COMMUNE DE NIEUIL
L'ESPOIR (8 6)

Plan Local d'Urbanisme

Modification simplifiée n°3 approuvée

Note de Présentation

Schéma d'aménagement de la zone AUa4 - "Baconnet"

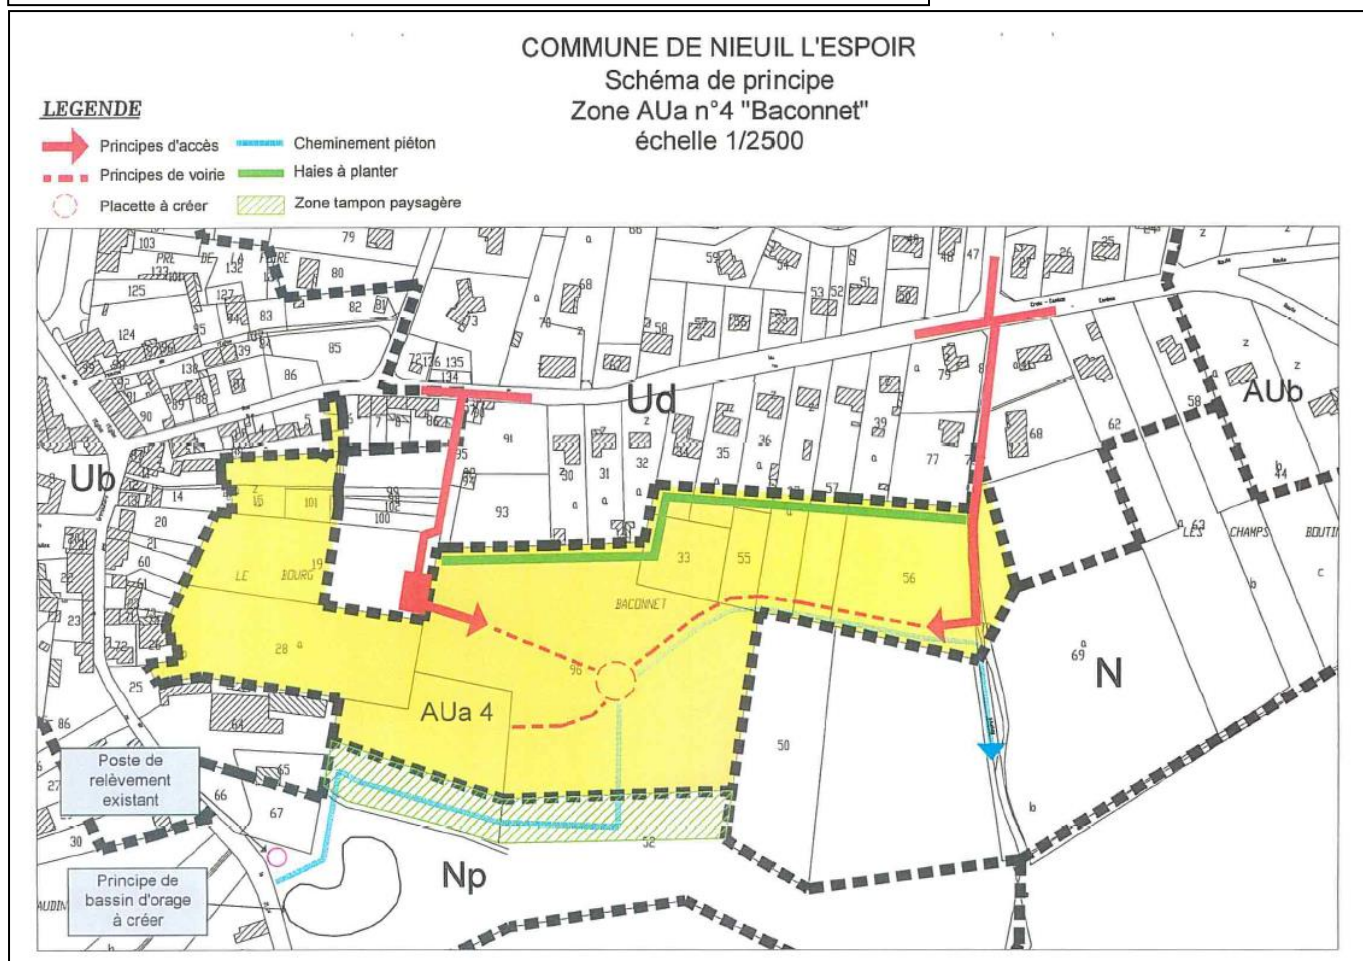
La modification consistera ainsi à ajouter au schéma de principe un principe d'accès au sud du site, à l'emplacement actuel d'un tracé indiqué comme « cheminement piéton ». L'enjeu de cette modification est de proposer un futur quartier traversant et non enclavé. Par un aménagement qualitatif et paysager de ce nouvel accès, la mise en place d'une voie au sud du site dans la zone tampon identifiée ne posera pas de difficulté. Ce nouvel accès permettra ainsi de proposer un nouveau quartier traversant dès qu'il sera urbanisé. Le dernier accès sera créé ultérieurement (celui-ci au nord-ouest du site).

Schéma de principe avant modification

Schéma de principe après modification

Son schéma assurera un bouclage des différents accès sur la route de Fleuré (RD 95) ainsi que sur la route de Vernon.

Sa lisière Sud, située en limite d'une vallée sèche, sera inconstructible et aménagée en une zone largement plantée où un accès véhiculé sera aménagé, qui assurera une liaison avec la route de Vernon en accompagnement du bassin d'orage à créer dans le talweg au Sud-Ouest et avec le chemin rural bordé de haies à l'Est.
